| Determinazione dirigenziale | n. DET-AMB-2022-5965 del 21/11/2022 |
| Oggetto | D.Lgs n. 152/2006 e smi, PARTE II, TITOLO III-BIS - LR n. 21/2004 e smi - LR n. 13/2015 e smi - DGR n. 1795/2016 - FAENZA DEPURAZIONI SRL CON SEDE LEGALE E INSTALLAZIONE IN COMUNE DI FAENZA (RA), VIA GRANAROLO n. 102 - AUTORIZZAZIONE INTEGRATA AMBIENTALE (AIA) PER L'ATTIVITA' IPPC DI TRATTAMENTO CHIMICO-FISICO E BIOLOGICO DI RIFIUTI LIQUIDI ANCHE PERICOLOSI IN CONTO TERZI E DI DEPURAZIONE ACQUE REFLUE DI SCARICO (PUNTI 5.1, 5.3 e 6.11 DELL'ALLEGATO VIII ALLA PARTE II DEL D.LGS n. 152/2006 e smi) - AGGIORNAMENTO AIA PER MODIFICA NON SOSTANZIALE - |

PERMESSO DI COSTRUIRE n.103 / 2022
CLASSIFICA 06-09/FASCICOLO 53/2021

OGGETTO: FAENZA. NUOVA COSTRUZIONE DI IMPIANTO DI TRATTAMENTO FISICO WRT15000L E MANUFATTI ACCESSORI, REALIZZAZIONE DI DEPOSITO FANGHI IN VIA GRANAROLO N. 102. PROPOSTO DA FAENZA DEPURAZIONI S.R.L. NELL'AMBITO DI MODIFICA DI AUTORIZZAZIONE INTEGRATA AMBIENTALE - AIA

PLANIMETRIA GENERALE
COMPARATIVA

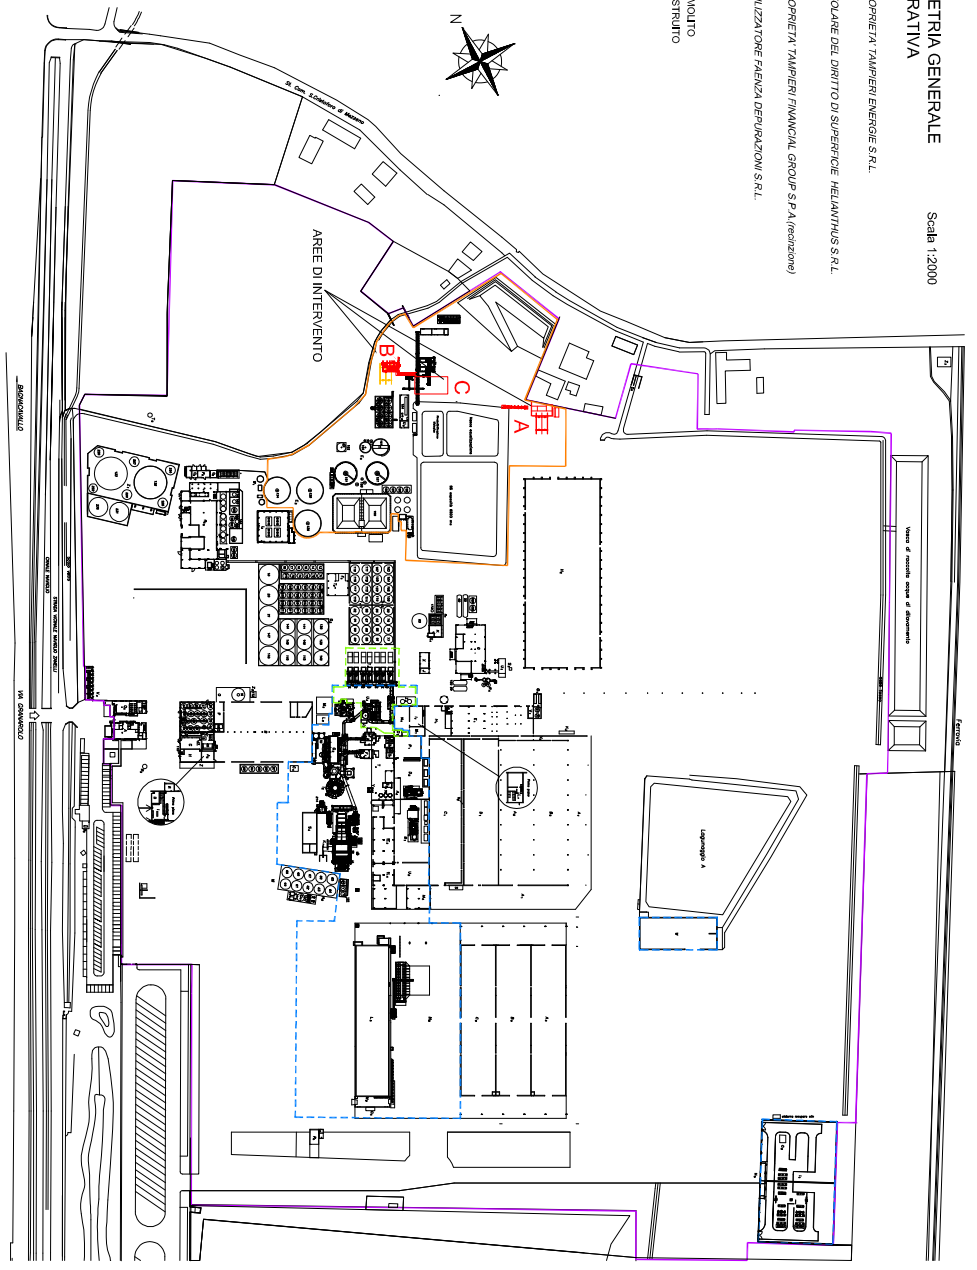
- Spostamento dell'area di carico-scarico camion per limitare, per quanto possibile, il transito dei mezzi pesanti all'interno dell'impianto;
- Realizzazione, nella nuova area di carico-scarico camion, di una nuova cabina ad uso ufficio per gli operatori che controllano le operazioni di carico-scarico, dotata di un laboratorio per controlli di processo e sui rifiuti in ingresso con kit analitici;

- Ampliamento dell'area di pertinenza dell'installazione gestita da Faenza Depurazioni (con riduzione dell'area di pertinenza dell'installazione gestita da Tampieri SpA), in relazione al previsto spostamento dell'area di carico-scarico camion. La necessaria impermeabilizzazione delle aree di ampliamento comporta la modifica della rete fognaria;

- Diverso posizionamento dell'apparecchiatura denominata Themis WRT 15000 L già contemplata in AIA nella zona attualmente dedicata al carico-scarico camion, in ragione della razionalizzazione degli spazi di pertinenza e di miglioramento della logistica interna;

- 2.b) Ai fini dell'aggiornamento dell'assetto impiantistico autorizzato e delle relative condizioni stabilite con l'AIA n. DET-AMB-2016-4527 del 16/11/2016 e smi, è da considerare lo spostamento dell'area di carico-scarico camion con realizzazione di una cabina ad uso ufficio per gli operatori che controllano le operazioni di carico-scarico. Tale cabina sarà dotata di un piccolo laboratorio per analisi tramite kit, da utilizzare per effettuare controlli sui rifiuti liquidi in fase di ricezione, in caso di necessità, per effettuare rapidi controlli di processo. Tale spostamento dell'area di carico-scarico camion comporta l'ampliamento dell'area di pertinenza dell'installazione gestita da Faenza Depurazioni (con riduzione dell'area di pertinenza dell'installazione gestita da Tampieri SpA) e la conseguente modifica della rete fognaria in relazione alla necessaria impermeabilizzazione delle aree interessate dall'ampliamento stesso.

FINANZIAMENTO
**PIANTE E PROSPETTI STATO MODIFICATO
 INTERVENTI B, C - IMPIANTO DI TRATTAMENTO FISICO
 WRT15000L, DEPOSITO FANGHI**

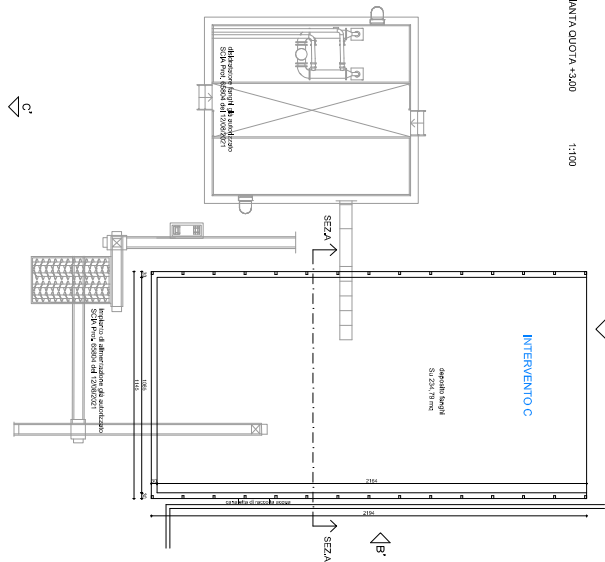
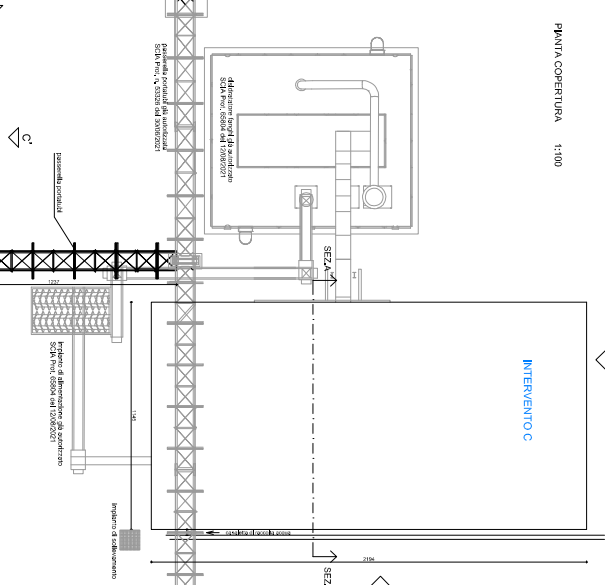
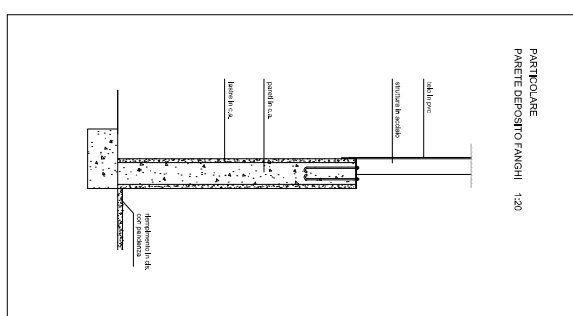
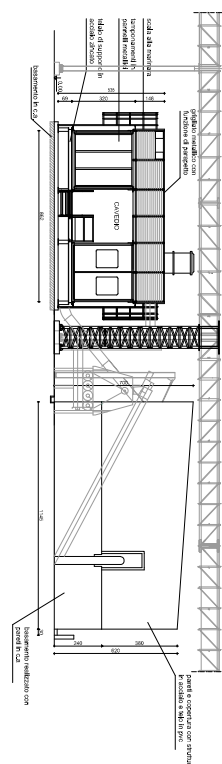
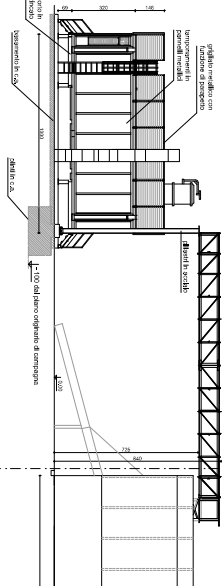
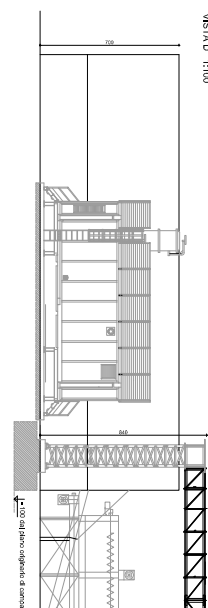
- Copertura del deposito temporaneo dei fanghi essiccati V1 per garantire il mantenimento del grado di umidità dei fanghi e limitare la dispersione del materiale essiccato;

Per garantire il mantenimento del grado di umidità dei fanghi e limitare la dispersione del materiale essiccato si provvederà alla copertura del deposito temporaneo dei fanghi essiccati V1 mediante struttura leggera e telone, di dimensioni 21,90x11,5 m con altezza massima di 7,00 m, costituita da pareti in c.a. e colonne in acciaio, con copertura costituita da telaio in acciaio e telo in PVC;
